2	U-16-11-05-02	METAL FRAME 金属骨架	S.S. 304				SEE THIS DRAWING 本图
1	U-16-11-05-01	FLEXIBLE GRAPHITE 柔性石墨	FLEXIBLE GRAPHITE				SEE THIS DRAWING 本图
ITEM NO. 序号	DWG NO. OR CODE 图号或标准	DESCRIPTION 名称及规格	MATERIAL 材料	QTY. 数量	UNIT 单位	TOTAL 合计	REMARK 备注
<div>上海蓝滨石化设备有限责任公司 Shanghai Lanbin Petrochemical Equipment Co., Ltd.</div> <div>Project 项目OED2016-13</div> <div>Sub-Title 分项名称</div> <div>Client 用户</div> <div>Scale 比例1:10</div> <div>Weight 质量kg</div> <div>DWG NO: 图号U-16-11-05-00</div> <div>Phase 设计阶段</div> <div>Construction 施工图</div> <div>Page 1 of 1 第1张 共1张</div> <div>Rev. 版次0</div>							
Prepared 设计	杨文光	2016.7.21	图名 DWG NAME SHELL GASKET 筒体垫片 E-2201				
Approved 批准	王祥	2016.7.22					
Job No. 工号	BU16-11						
Draw 画法			Material	Assembly 组合件

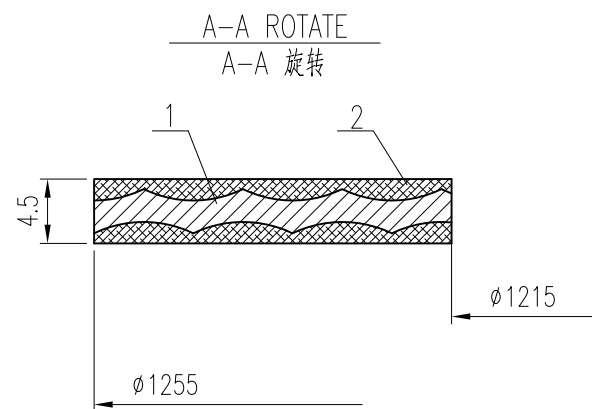
Note: Reduce OD from 1255mm to 1253mm. Gasket prepared as per drawing didnt fit in the groove/profile.

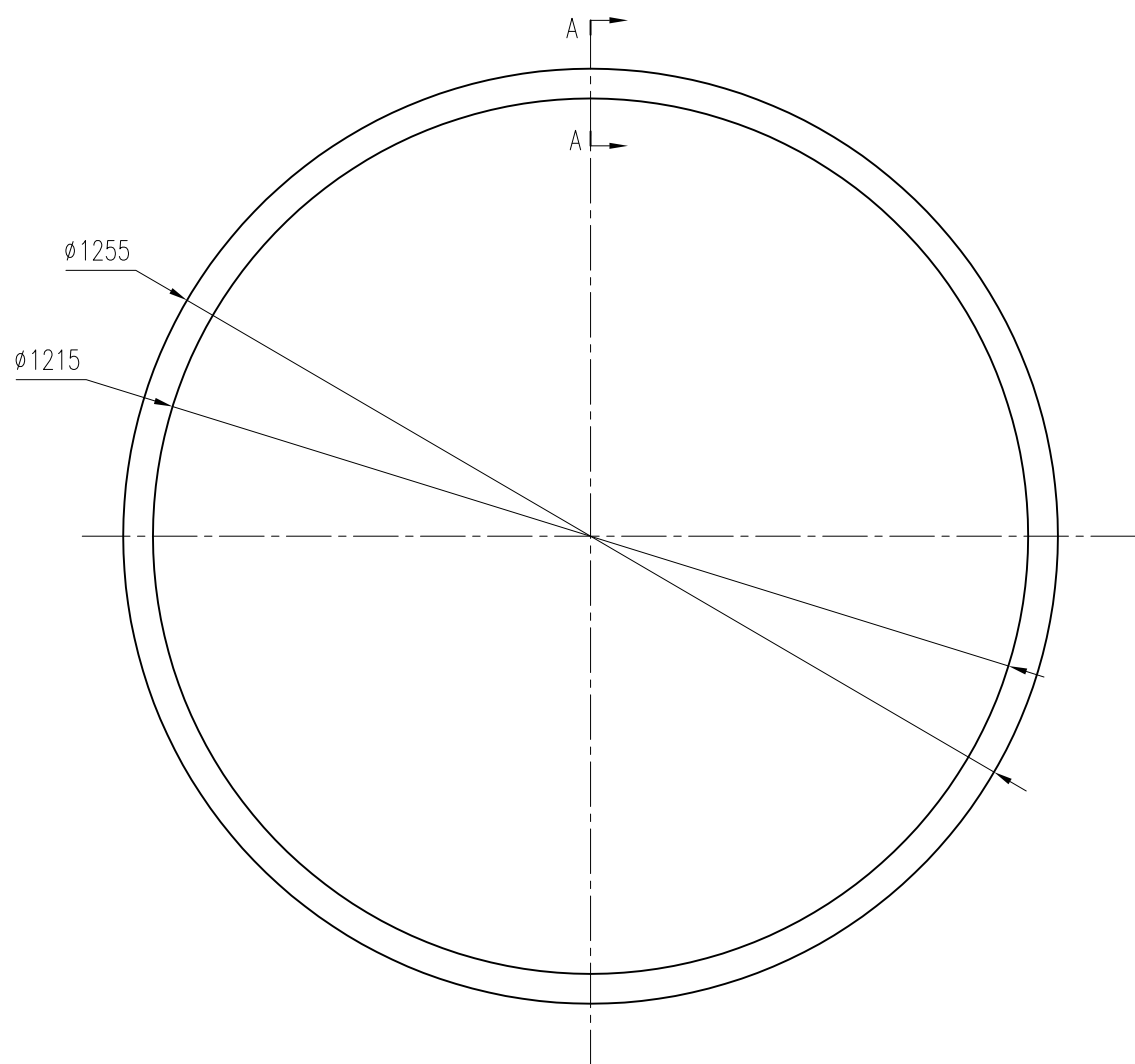
Note: Reduce OD from 1255mm to 1253mm. Gasket prepared as per drawing didnt fit in the groove/profile.
